Informe: LM-IG-06-2020

## Informe de visita de campo: Proyecto Paso a desnivel Guadalupe

INFORME FINAL

**Fotografía 3.** Acercamiento de perforación con sobreexcavación

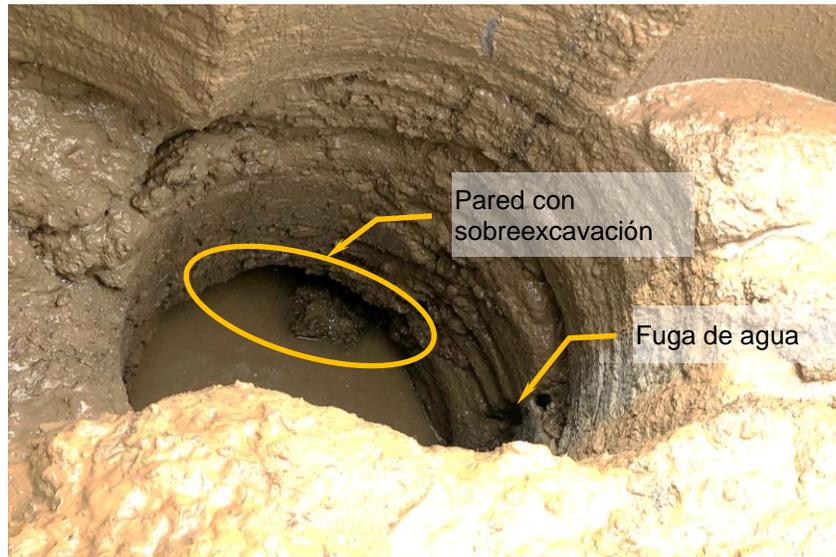
Durante la visita, se observaron dos aspectos relevantes en cuanto a la construcción del muro de pilotes. Uno de ellos, se relaciona con una sobreexcavación en la perforación que se muestra en la fotografía 2. Esta perforación se encuentra en la parte central del proyecto, en el sitio donde se encontraba la intersección de los semáforos.

Al llegar al sitio, un trabajador comenta que se estaba perforando y en los planos constructivos no se había localizado una tubería al parecer de agua potable, y al ejecutar las labores de perforación se rompe la tubería y presenta una fuga de agua. Este flujo de agua en la zona es el que al parecer está provocando la sobreexcavación de la perforación, ya que se empiezan a desprender zonas de suelo que se encuentra afectado por la saturación del medio debido a la presencia del exceso de agua. Esta condición se logra constatar en el sitio y se observa en la siguiente fotografía:

Ante tal situación, se considera conveniente tomar las medidas de previsión del caso para evitar una mayor sobreexcavación en la perforación y la presencia de flujo de agua en la zona. No está de más recalcar que puede tratarse de la fuga de agua potable, líquido que en este momento es preciado, incluso por la realidad de la pandemia que se está viviendo en la actualidad.
